Observation d'Eau & Rivières de Bretagne sur la demande de création d'une unité de méthanisation par la SAS Agri Baie à Baguer Pican (35120) pour la consultation publique du 14 février au 14 mars 2022

A Rennes, le lundi 14 mars 2022

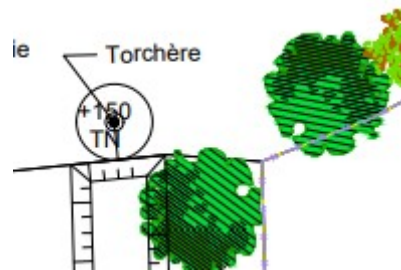
En page 60 et 61 du dossier le chapitre sur le dispositif de rétention nous informe que la capacité du volume doit être de au minimal 3690 m³ ou 4557 m³ suivant le calcul retenu (voir tableau explicatif ci-dessous).

Et que le volume retenu est de « *La zone de rétention en place permet un volume utile de rétention de 4 557 m³. Le volume de la zone de rétention sera suffisant pour retenir le digestat ou les matières en cours de traitement.* ». La nature de la « zone » de rétention est détaillée plus loin dans la même page « *Les cuves de stockage ne sont pas enterrées (digesteur et stockage digestat liquide), elles sont équipées : • d'un dispositif de drainage des fuites vers un point bas pourvu d'un regard de contrôle facilement accessible. Les eaux sont analysées annuellement sur les paramètres suivant : MEST, DBO5, DCO, Azote global et Phosphore total. • une jauge de niveau • un limiteur de remplissage* ».

Sauf qu'il semble ici y avoir une confusion entre le stockage de digestat et les dispositifs de rétention en cas d'incident. Le digesteur et le stockage de digestat ne sont pas des dispositifs de rétention notamment au regard de la réglementation des installations de méthanisations soumises au régime de l'enregistrement. En effet l'article 30 de l'arrêté du 12 août 2010 précédemment nommé nous précise que « **Tout stockage de matières liquides autres que les matières avant traitement, le digestat, les matières en cours de traitement ou les effluents d'élevage, susceptibles de créer une pollution de l'eau ou du sol, est associé à une capacité de rétention de volume au moins égal à la plus grande des deux valeurs suivantes :** - 100 % de la capacité du plus grand réservoir servant au stockage de ces matières liquides ; - 50 % de la capacité globale des réservoirs associés. Les réservoirs fixes sont munis de jauges de niveau et, pour les stockages enterrés, de limiteurs de remplissage. Le stockage sous le niveau du sol n'est autorisé que dans des réservoirs en fosse maçonnée ou à double enveloppe associée à un détecteur de fuite. L'étanchéité des réservoirs doit être contrôlable » le stockage de digestat ne peut donc pas constituer aussi le dispositif de rétention. Nous souhaitons donc que soit présenté quel est le dispositif qui a été mis en place. Dans le cas où il n'y aurait pas de dispositif de rétention le projet ne serait pas viable et devrait être revu.
